ผังชั้น 1 – ปรับระยะตามบันทึกหน้างาน

P01 / แบบร่างเพื่อทบทวน

20 ก.ย. 2026 / ชุดแก้ไขหน้างาน

BF-08 - ผนังหัวเตียงและบานสไลด์

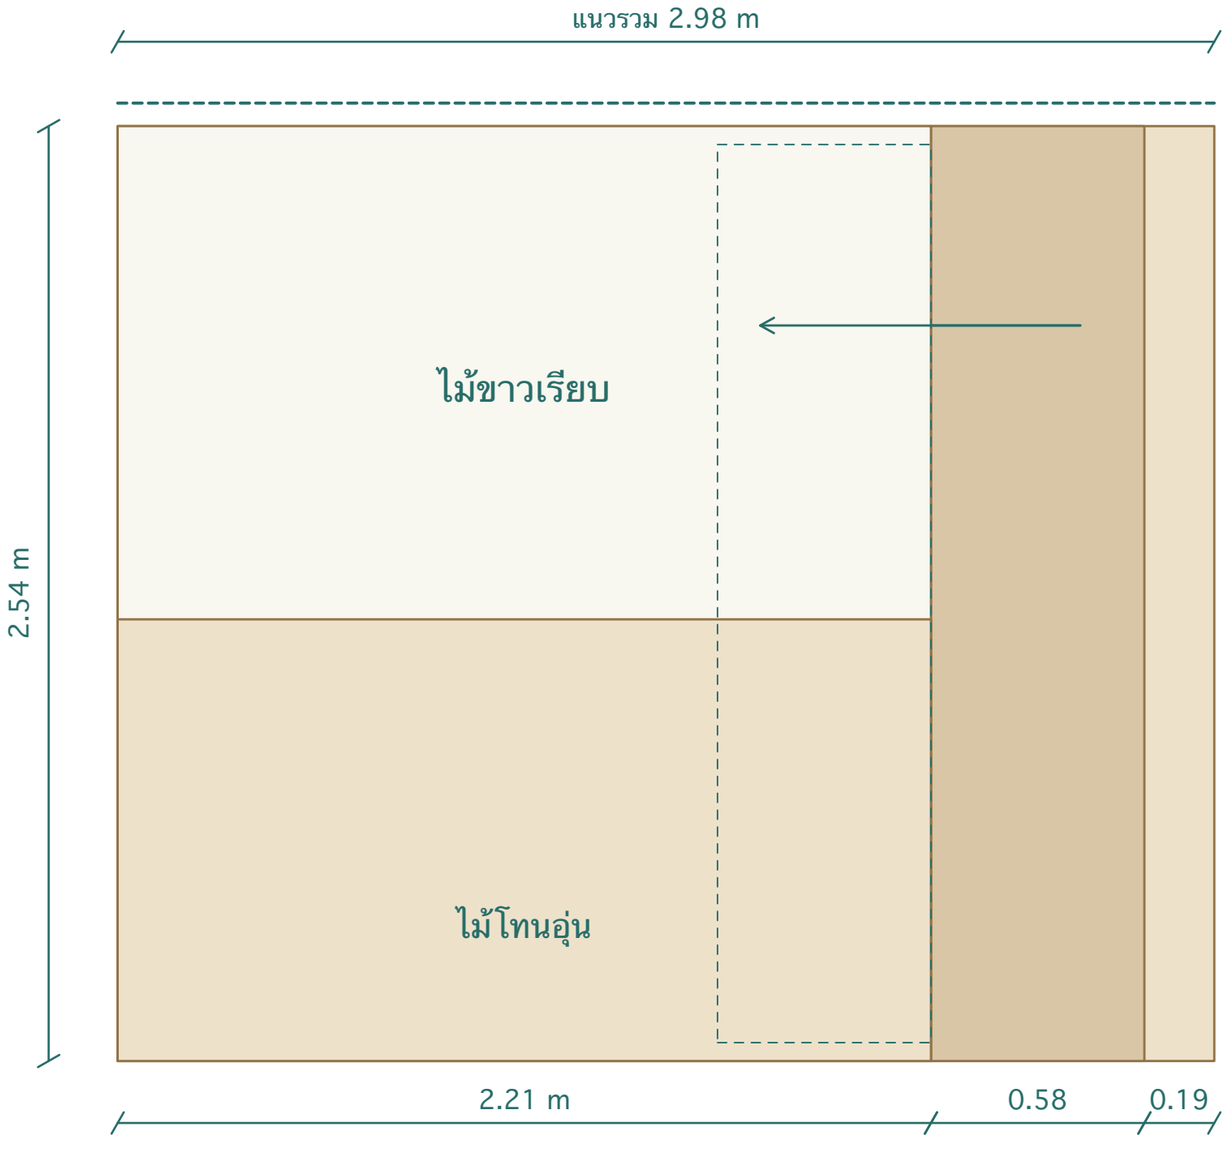
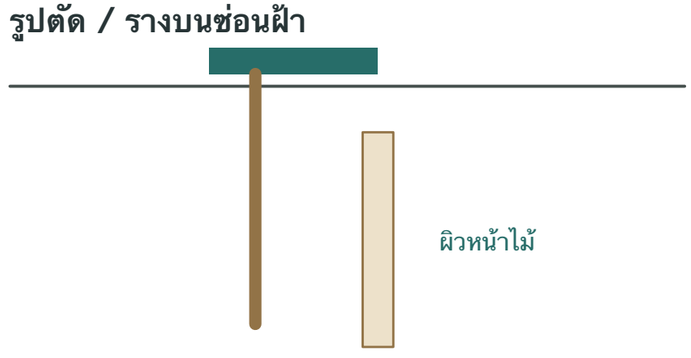
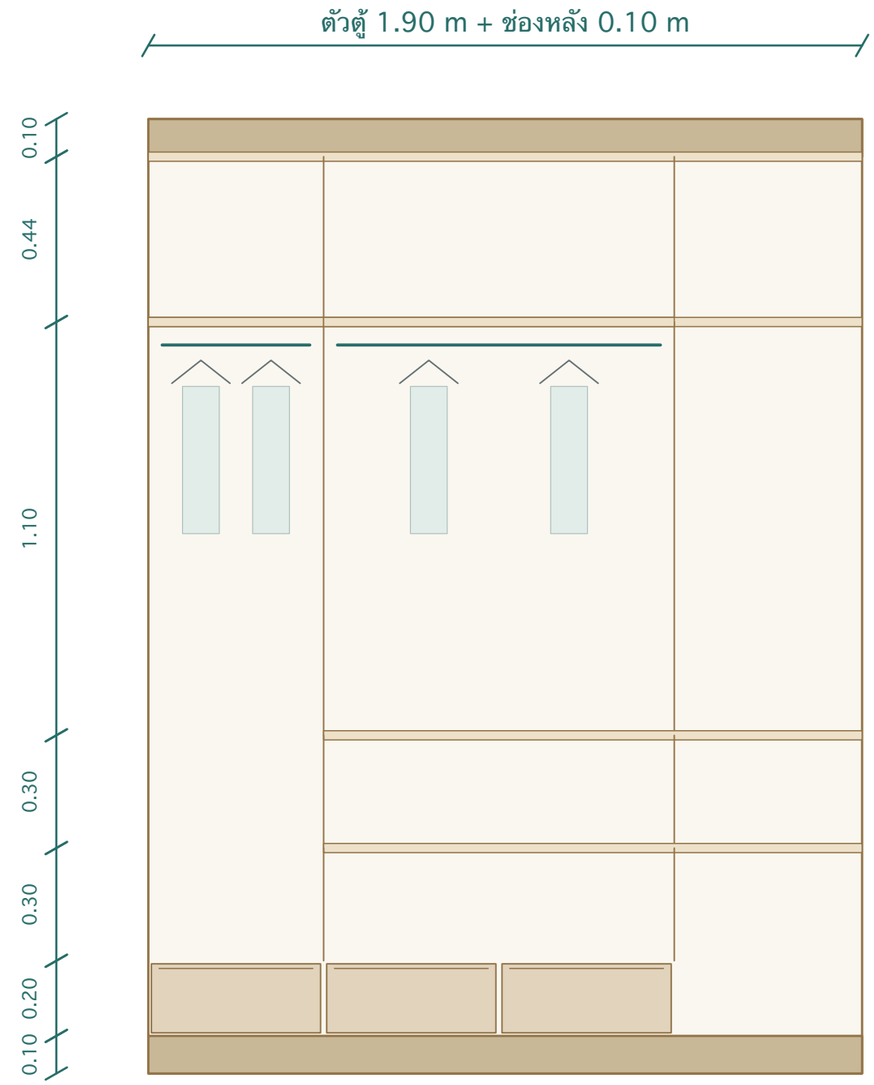
ประสานระยะผนัง / รางบนซ่อนฝ้า / บานปิดหน้าต่างตามภาพ

แผงไม้ล่างสูง 1.20 m ตามภาพ

ฐานเตียงปรับสูง 0.36 m

หน้าต่างขวาเลื่อนซ้ายหลังหัวเตียง

ขนาดบานสุทธิ ระยะซ้อน ช่องหลัง และความยาวรางยังรอวัด / รูปเป็นภาพประสาน ไม่ใช้กำหนดขนาดอุปกรณ์

BF-09 - ตู้แนวบนและบานปิดหน้าต่าง

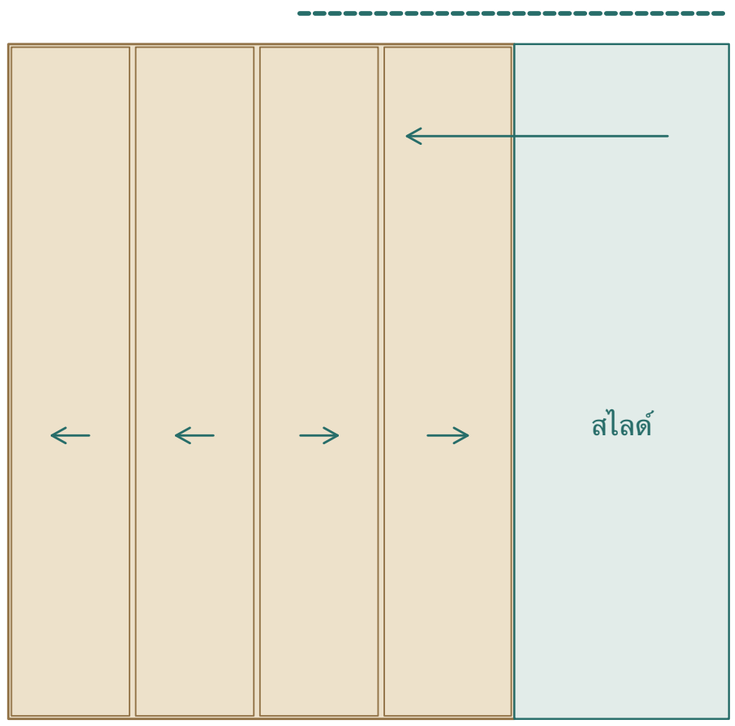
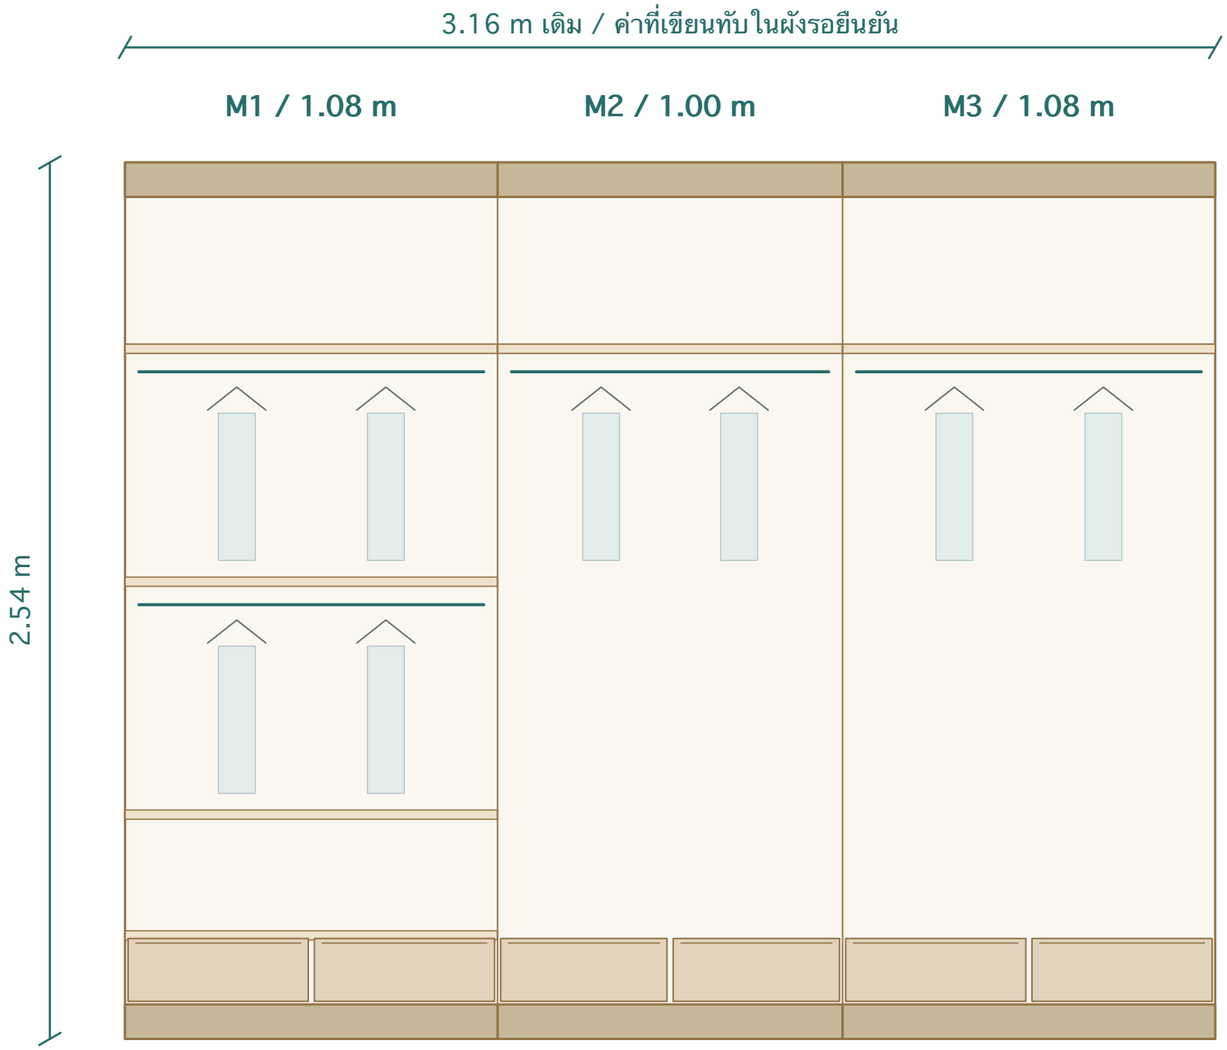
ปรับช่องบน 0.44 / แขวน 1.10 / คงชั้นและลิ้นชัก / รางบานหน้าต่างซ่อนฝ้า

กรอบรวมกว้าง 2.00 ยังต่างแนวผัง 2.21 อยู่ 0.21 m

ลูกโซ่แนวดิ่งใหม่: 0.10 + 0.44 + 1.10 + 0.30 + 0.30 + 0.20 + 0.10 = 2.54 m

หน้าบานไม้ทึบ มุมบานขวาเปิดได้ / ขนาดสุทธิบานมุมและระยะซ้อนบานสไลด์ยังรอวัด

BF-09 - ตู้แนวข้าง M1 / M2 / M3

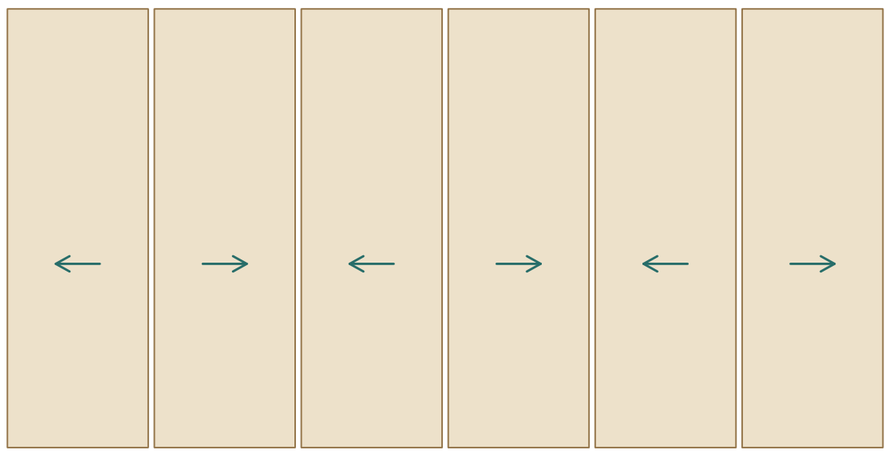
เพิ่ม 2 ลิ้นชักใน M1 / ช่องเก็บบน 0.44 / คงหน้าบานไม้ทึบ 6 บาน

คอบน 0.10 / ช่องเก็บของ 0.44 m
M1: โซนแขวน 1.35 / ช่องล่าง 0.35 m
M1 เพิ่มลิ้นชัก 2 ใบ สูงหน้า 0.20 m
M2-M3 คงแขวนยาวและลิ้นชัก 4 ใบ
ฐาน 0.10 / ลิ้นชักซ่อนหลังบานตู้
รวมลิ้นชักแนวข้างใหม่ 6 ใบ

IMG_4663 มีระยะ M1-M3 เขียนทับอ่านไม่ชัด จึงยังคง 1.08 / 1.00 / 1.08 m พร้อมระบุรอยืนยัน
หน้าต่างล่างปรับบานเก็บทาง BF-10 ตาม IMG_4676 / แนวรางซ่อนฝ้าและช่องพักบานดู GF-02 และ GF-20

BF-10 - โต๊ะเครื่องแป้งและกระจก

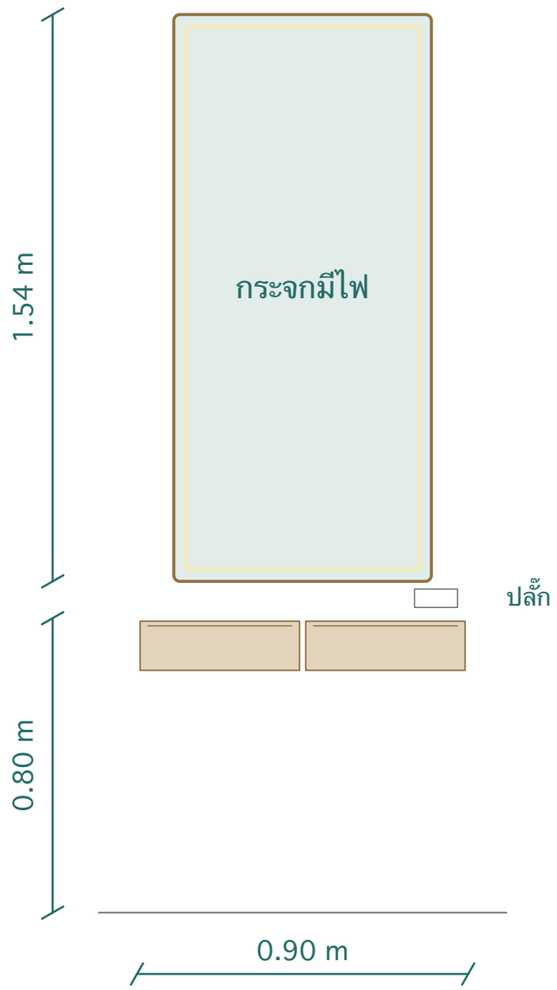
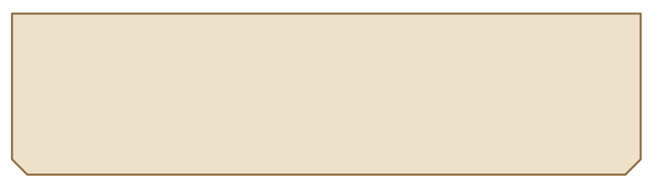
กระจกกว้างเดิม 0.70 / สูงใหม่ 1.54 m
เว้นใต้กระจกถึงท็อป 0.10 m
ลิ้นชัก 2 ใบ สูงหน้า 0.15 m
ใต้ลิ้นชักโล่งสูง 0.65 m
เพิ่มไฟ LED รอบกระจกและจุดปลั๊ก
ท็อปลึก 0.40 / ตัดมุม 45 องศา

โน้ต 0.05 m ด้านข้างยังไม่ชัดเจนเรื่องจุดวัด
บานหน้าต่างเลื่อนเก็บด้าน BF-10 / รางซ่อนฝ้า
ต้องตรวจไม่ชนโต๊ะ กระจก และปลั๊ก
ขนาดบานและช่องพักจริงยังรอวัด

BF-11 - หน้าบานและโครงสร้างภายในตู้

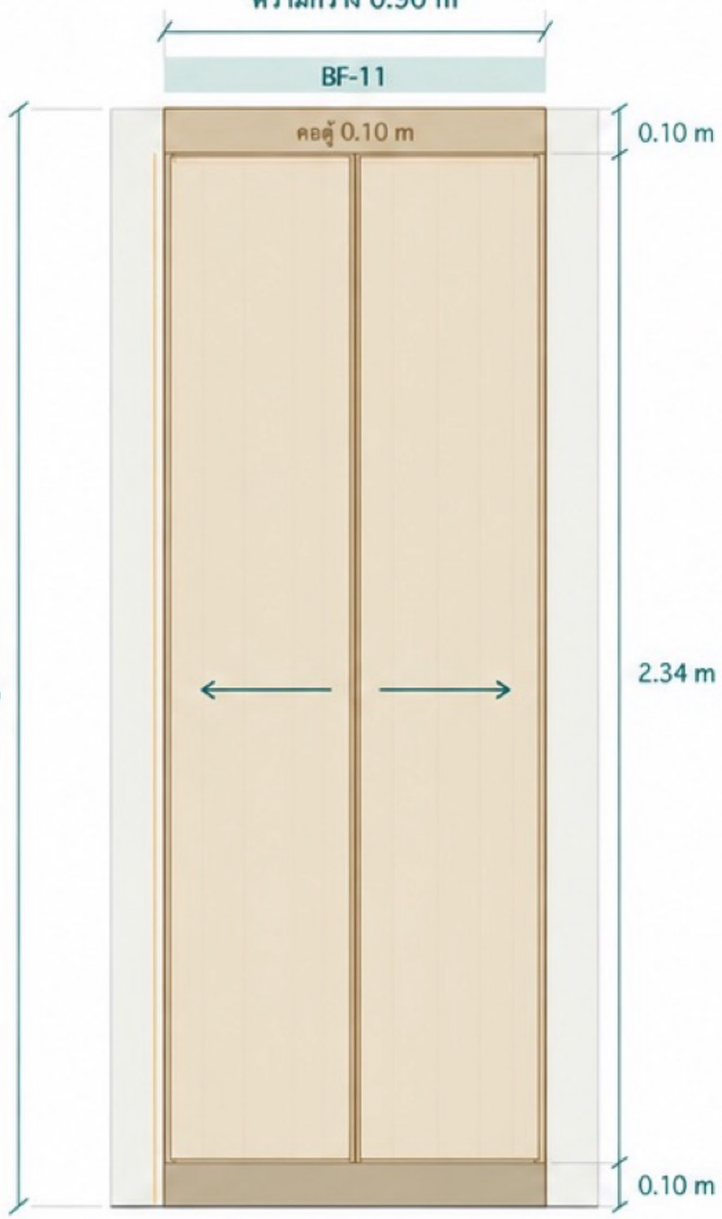
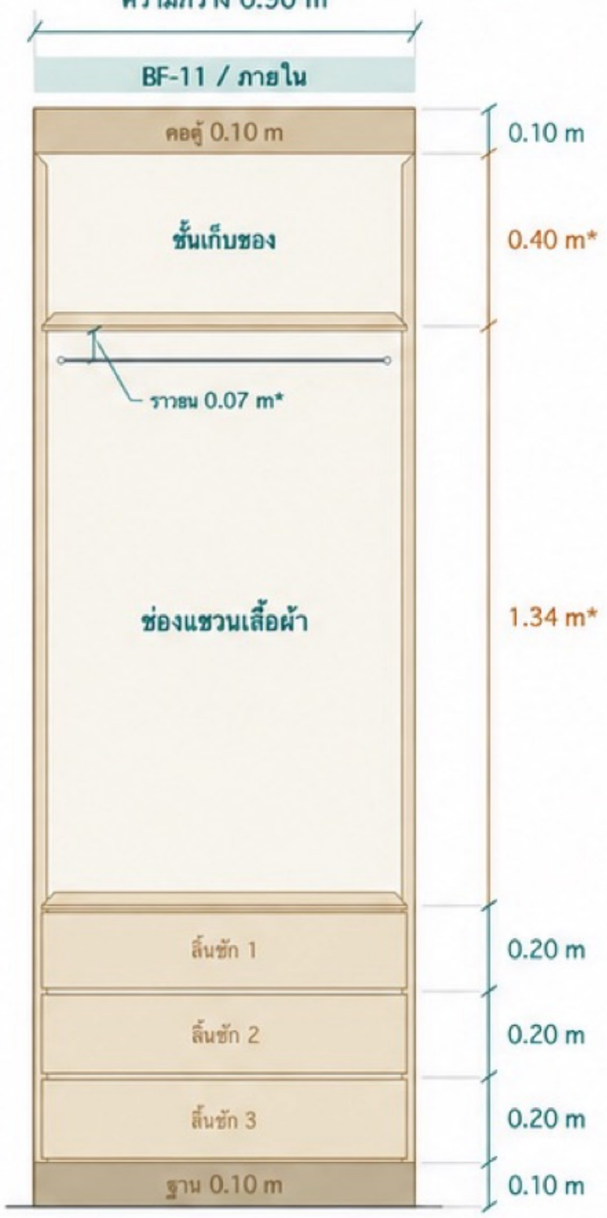
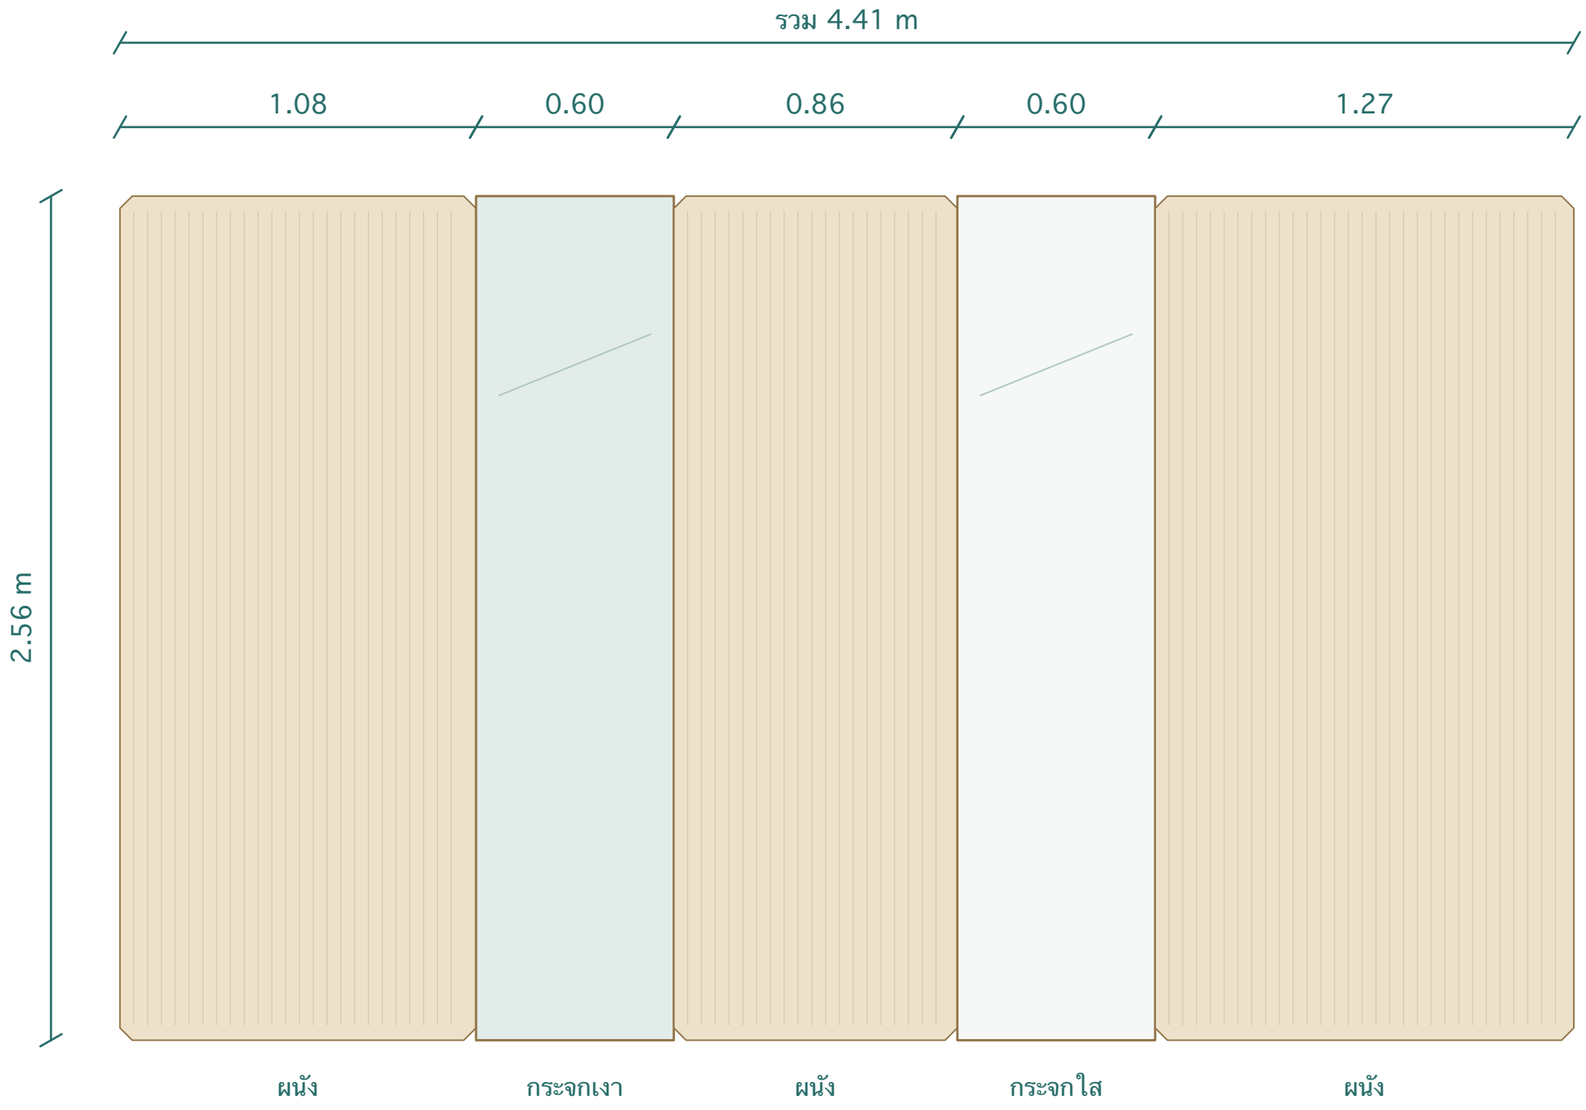
บานทึบคู่ยาว ช่วงหน้าบาน 2.34 m
ปิดเต็มทั้งช่องแขวนและลิ้นชัก 3 แถว
มือจับซ่อนในขอบบาน / ไม่เห็นลิ้นชักเมื่อปิดตู้

ชั้นเก็บของบน 0.40 m* เต็มความกว้าง
ช่องแขวน 1.34 m* = 1.74 - 0.40 m
ราวแขวนลงจากใต้ชั้น 0.07 m*
ช่องภายในต่อเนื่อง ไม่มีแผ่นแบ่งกลาง

เต็มความกว้าง แถวละ 0.20 m รวม 0.60 m
คอตู้และฐานอย่างละ 0.10 m
กว้าง 0.90 m / ความลึก 0.60 m

0.10 + 1.74 + (3 x 0.20) + 0.10 = 2.54 m
ช่วงหน้าบาน 2.34 m; เผื่อระยะเปิดบานให้ดึงลิ้นชักได้เต็มระยะ
* ระยะภายในเสนอเพื่อทบทวนการใช้งาน
ช่องสุกยี ความหนาแน่นและอุปกรณ์รีอสรุป
